# Variante di Piano Regolatore

## Aggiornamento vincoli delle attrezzature e degli edifici di interesse pubblico

**AGGIORNAMENTO VINCOLI AP-CP  
ADEGUAMENTO PR VEZIO  
ADEGUAMENTO PR BRENO**

Rapporto

**Figura 7 Estratto Piano AP-EP (Sez. Breno), creazione vincolo EP11 | 1:500**

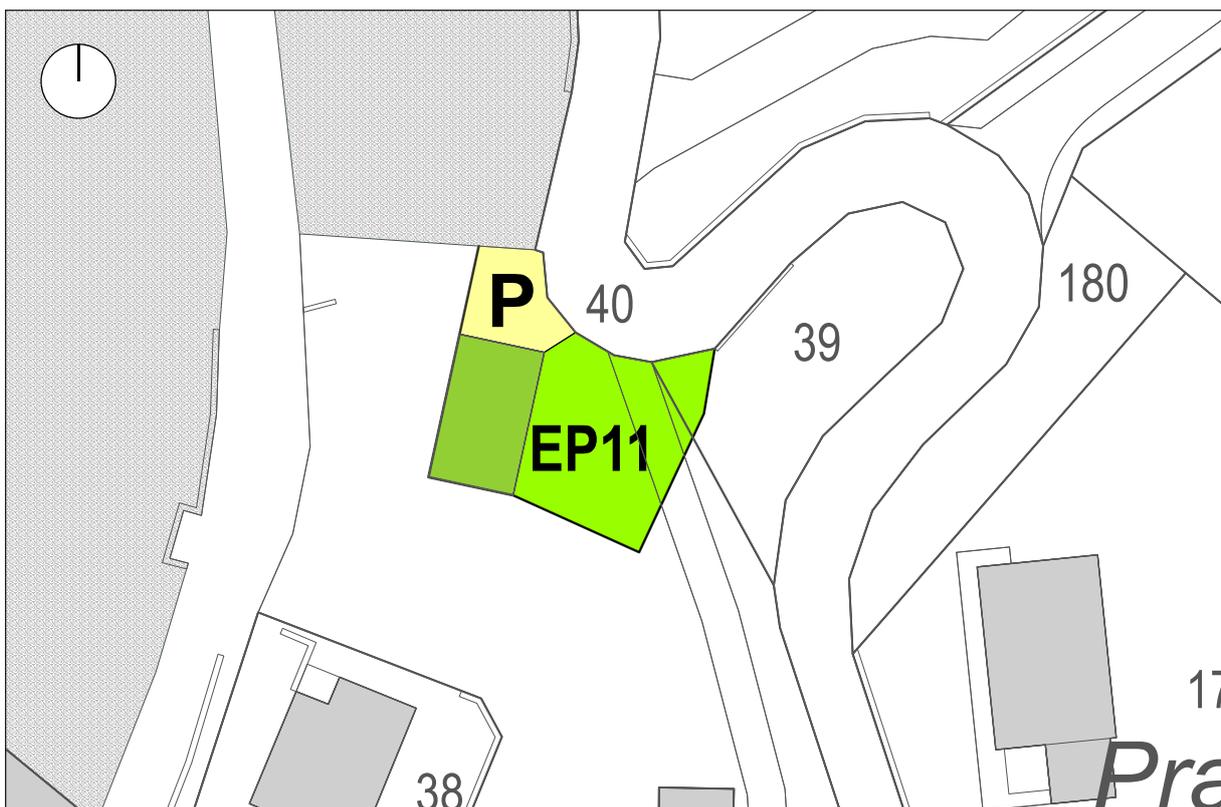
andrebbe assegnato il GdS II. In caso contrario, bisogna motivare la scelta all'interno del rapporto. In merito all'EP10<sup>5</sup> a Breno, è più opportuno assegnare il GdS II.

*Il Municipio ritiene che i gradi di sensibilità al rumore attribuiti ai vincoli d'interesse pubblico siano corretti, previa una verifica generale. Concorda di adeguare il grado di sensibilità attribuito all'EP10<sup>6</sup> di Breno, passando dal GdS III al GdS II.*

**Figura 9 Estratto Piano delle Zone (Sez. Fescoggia), creazione vincolo AP2 | 1:500**

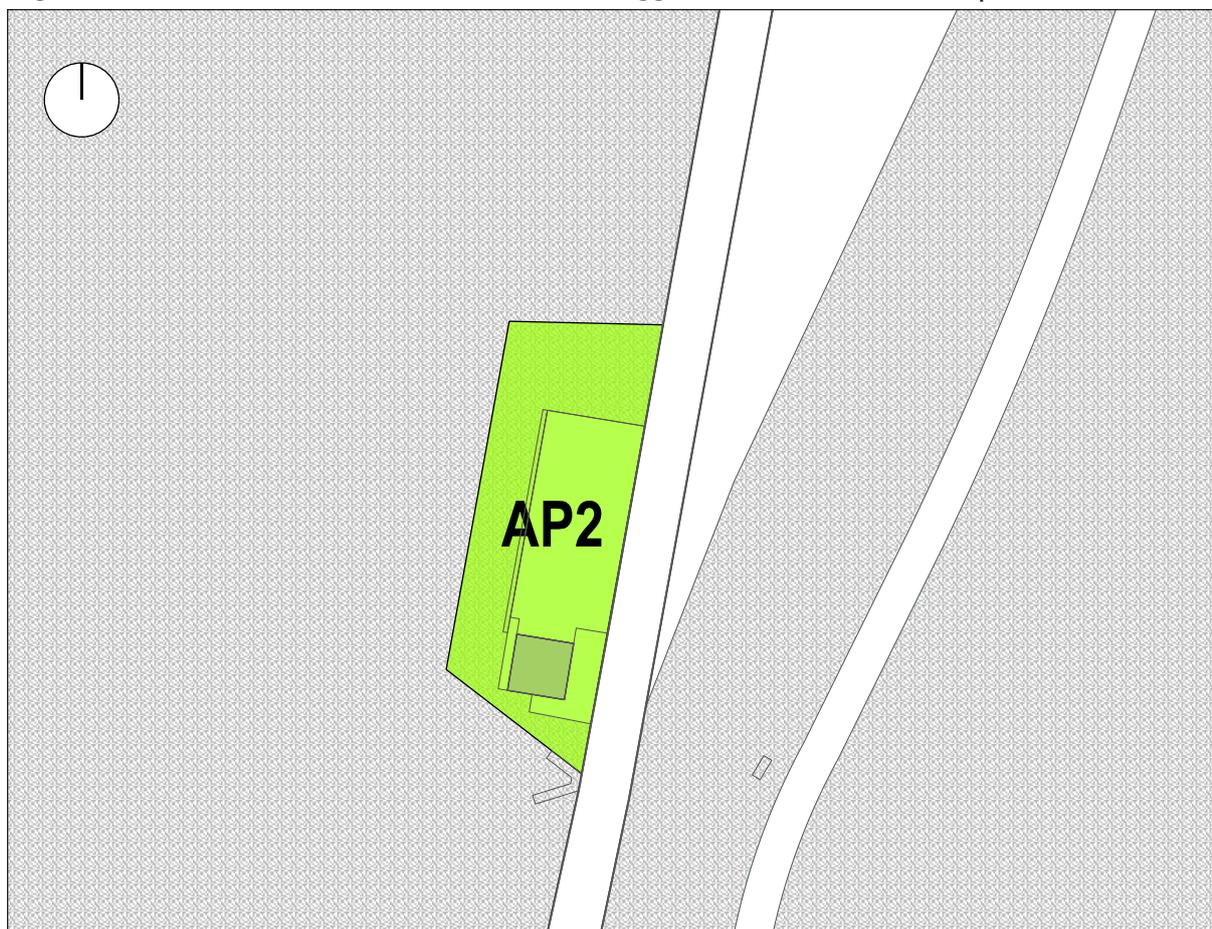
AP2 – ritrovo per feste: il DT rammenta che le attività ammesse devono essere compatibili con l'area forestale. Chiede pure di rinominare l'area come area di svago.

Il DT attira soprattutto l'attenzione alla presenza di una zona di protezione delle acque sotterranee S2 provvisoria dove non sono ammesse infrastrutture temporanee o permanenti per manifestazioni culturali o sportive. Il Municipio deve quindi decidere tra il mantenimento della tutela pianificatoria delle acque sorgive o l'istituzione della nuova AP2.

*Il Municipio decide di confermare l'area AP2, rinominandola quale area di svago, e a tal proposito ha informato la SPAAS relativamente alla rinuncia della zona di protezione delle acque sotterranee S2 provvisoria affinché venga avviata la relativa procedura di stralcio. Si segnala infatti che la presente zona di protezione S2 non ha più ragione di esistere in quanto il Municipio ha promosso uno studio completo per l'approvvigionamento idrico che ha portato a definire il serbatoio Roccolo 1 a Breno quale impianto unico per Vezio, Breno e Fescoggia. Con questa misura si andranno, a termine, ad abbandonare gli attuali serbatoi Roncaccio di Vezio e Roccolo di Breno, così come quello di Fescoggia. In futuro, secondo lo studio effettuato<sup>4</sup>, non saranno necessarie ulteriori fonti di approvvigionamento idrico e non è dunque necessario mantenere la zona di protezione delle acque sotterranee S2 provvisoria in esame.*

**Figura 10 Estratto Piano AP-EP (Sez. Mugena), creazione vincolo AP3 | 1:500**

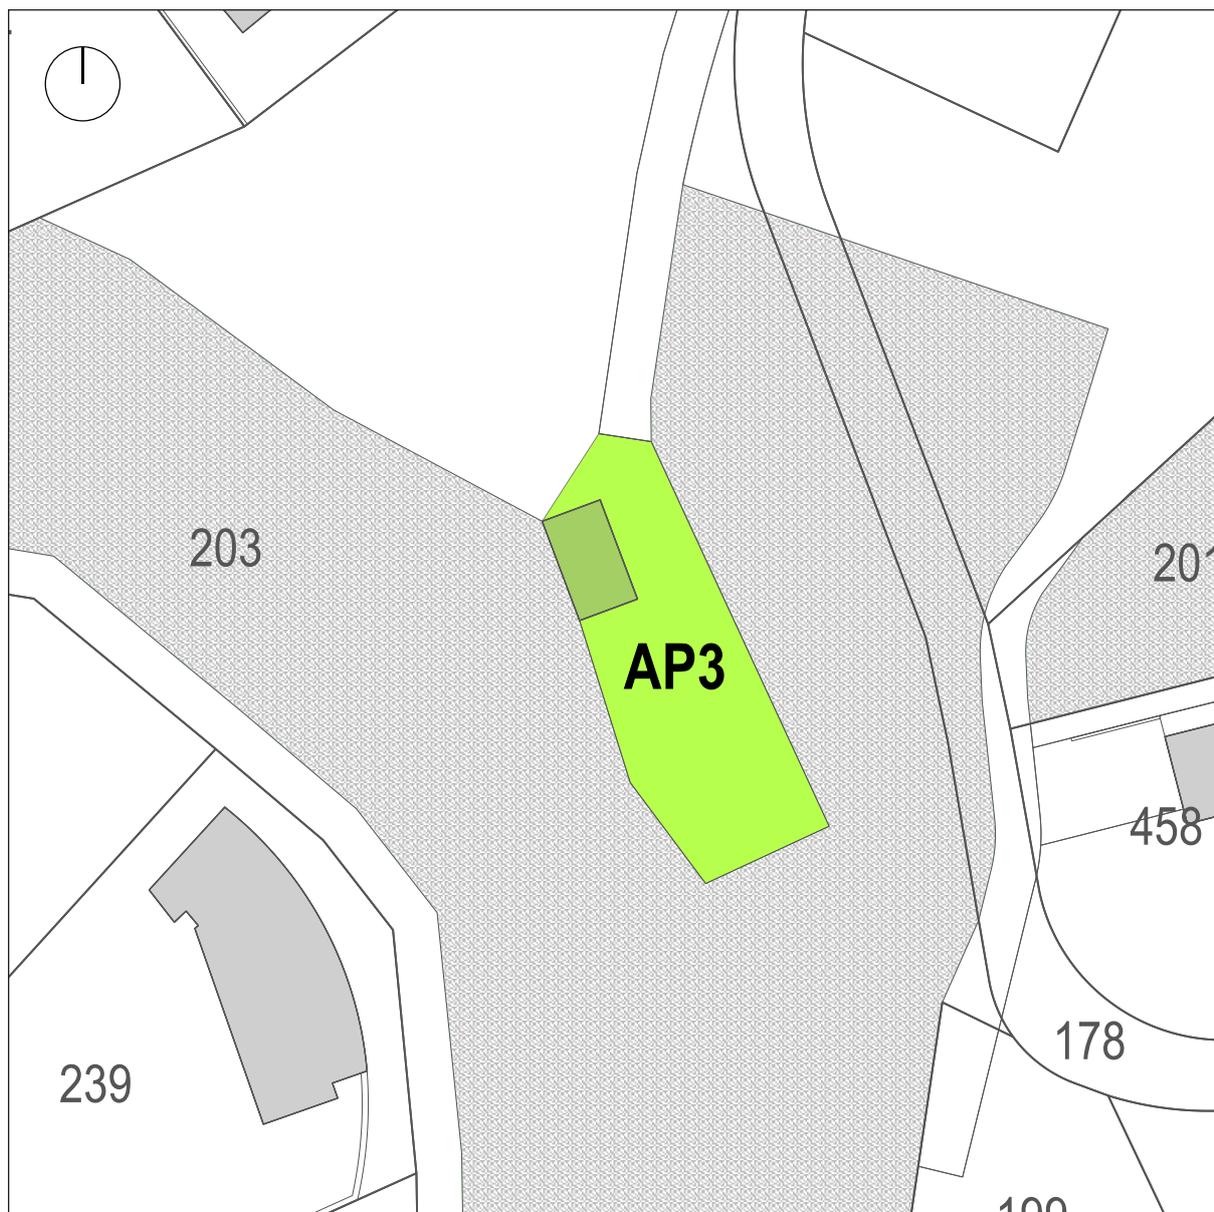
AP3 – piazza di compostaggio: il DT precisa che è più opportuno definire una piazza di raccolta degli scarti vegetali, da dove gli scarti vengono periodicamente allontanati per essere destinati ad un impianto di compostaggio centralizzato. La necessità del vincolo merita di essere meglio motivata.

Si rende pure necessario un accertamento forestale e, in funzione dell'esito, eventualmente di una domanda di dissodamento.

Pure l'accesso all'area di raccolta degli scarti vegetali dev'essere pianificato.

*Il Municipio decide di rinominare l'area quale piazza di raccolta degli scarti vegetali. Inoltre, è stato richiesto un accertamento forestale. Relativamente all'accesso all'AP3, il Municipio intende istituire un diritto di passo veicolare attraverso la zona artigianale affinché sia garantito l'accesso alla zona d'interesse pubblico. Il rapporto di pianificazione espone pure in modo più esaustivo le motivazioni alla base di questo vincolo, proposto in sostituzione di quello di Arosio, già in vigore ma di cui se ne propone lo stralcio.*

Figura 15 Estratto Piano del Traffico e degli AP-EP (Sez. Breno), PR in vigore | 1:1'000

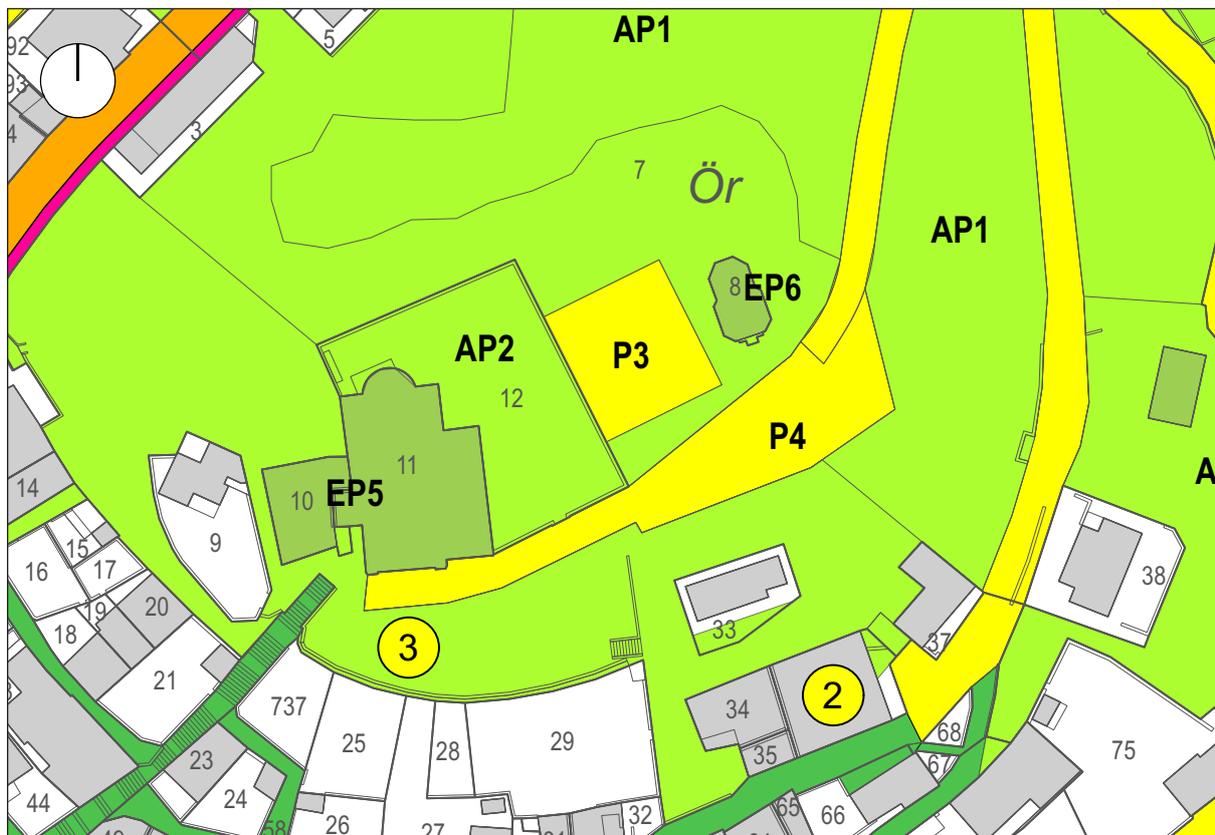
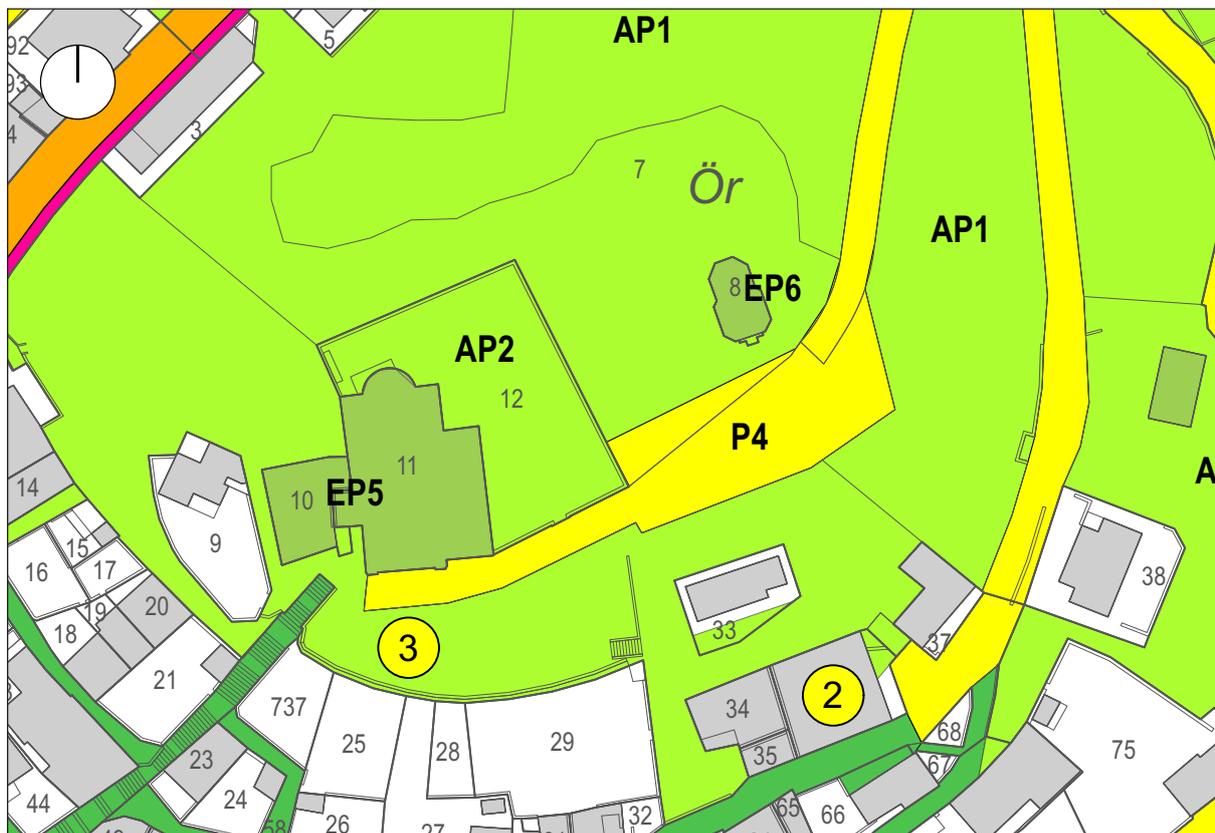
- Cap. 4.3 – adeguamento PR della sezione di Breno
  - Vincoli di posteggio P3 e P4: la rinuncia al vincolo P3 è accolto positivamente. Il DT chiede di valutare un'ubicazione alternativa per il P4.

*Il Municipio, ritenuto anche lo studio sui posteggi al servizio dei nuclei di Alto Malcantone ed il relativo esame preliminare<sup>8</sup>, ritiene di confermare l'ampliamento del P4 e lo stralcio del P3. La normativa relativa al vincolo di posteggio P4 verrà implementata con criteri che ne garantiscano una realizzazione ottimale, tenuto conto del contesto di pregio in cui s'inserisce. Il Municipio precisa, inoltre, che non è possibile rinunciare a tale posteggio poiché il nucleo di Breno si pone già in una situazione di carenza di stalli e non vi sono alternative interessanti e fattibili per risolvere la problematica.*

Figura 17 Estratto Piano del Traffico e degli AP-EP (Sez. Breno), PR in vigore | 1:1'250

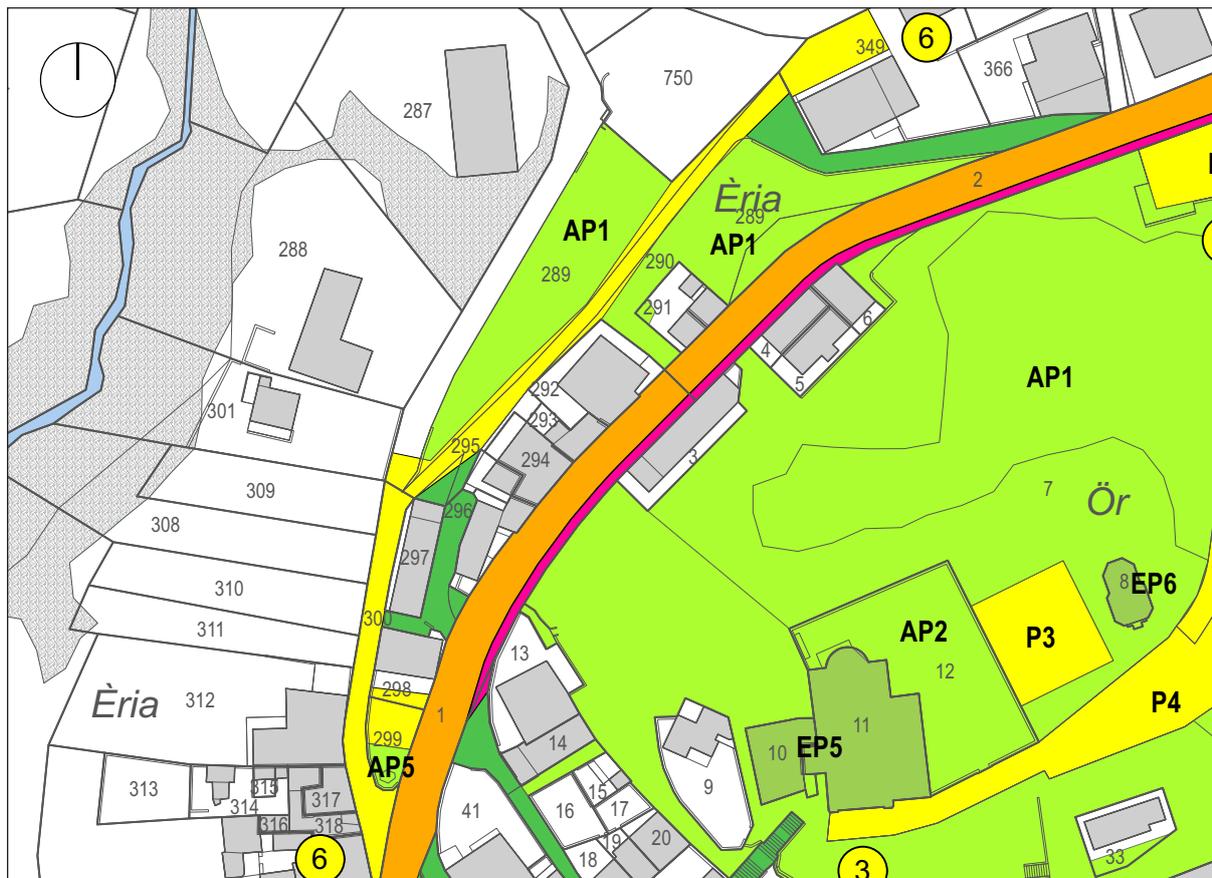
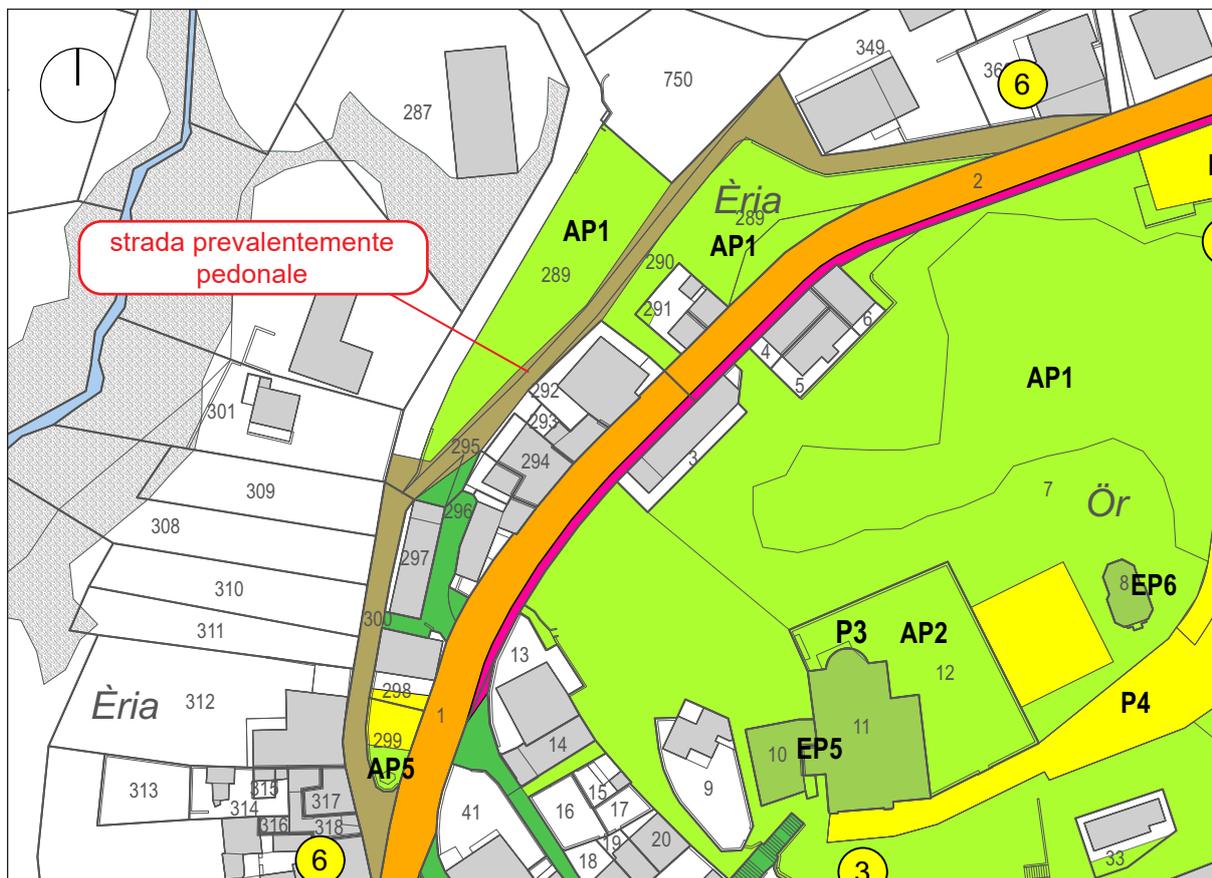
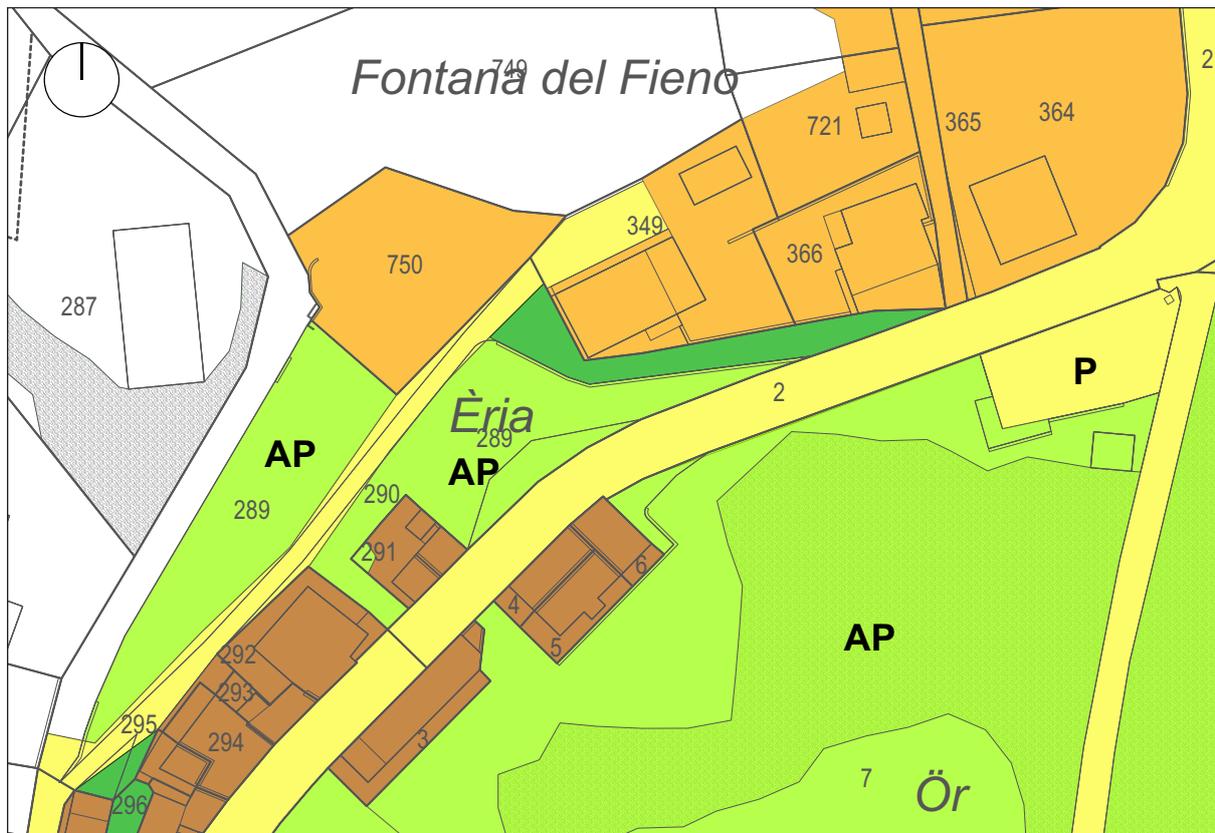
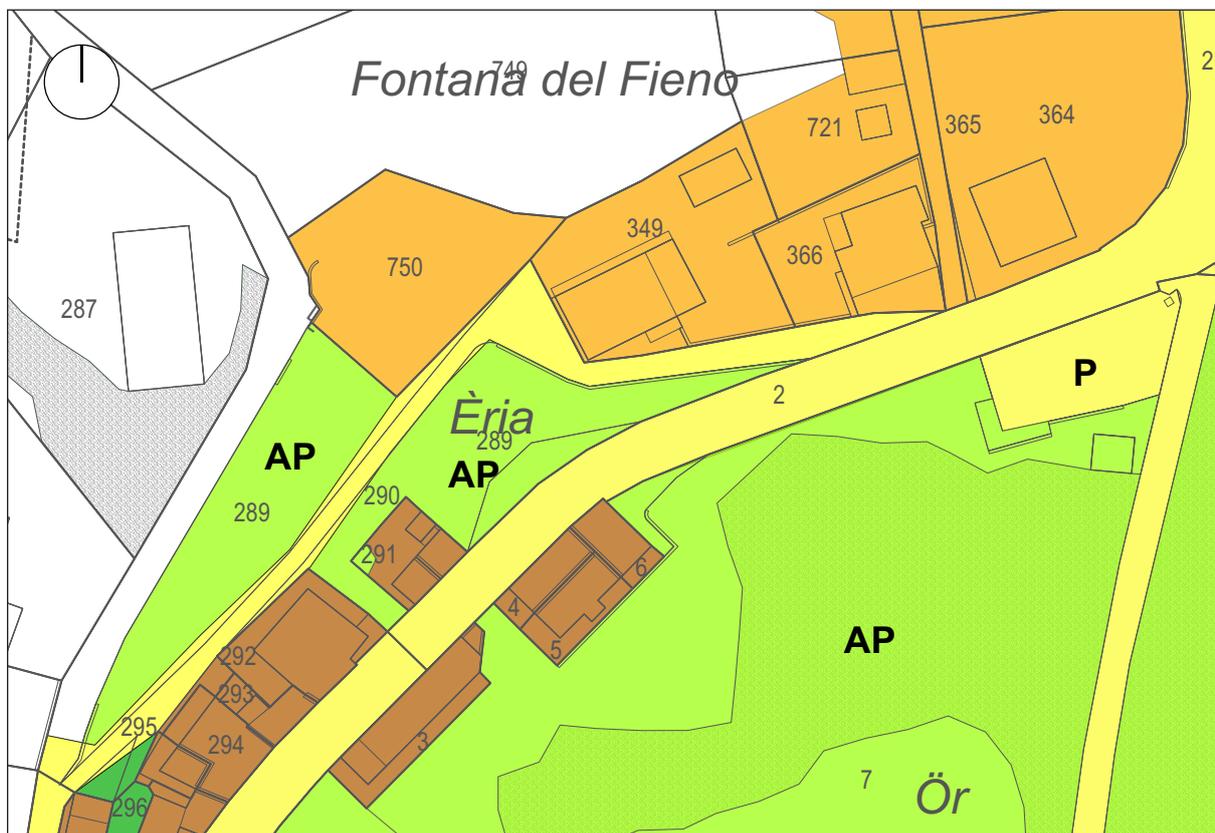
- Piazza di giro sul mapp. 349: il DT non condivide la proposta di rinunciare alla piazza di giro, chiedendo quindi di mantenerla.

*Il Municipio conferma che la piazza di giro sul mapp. 349 non è più necessaria e adeguata di conseguenza il piano del traffico.*
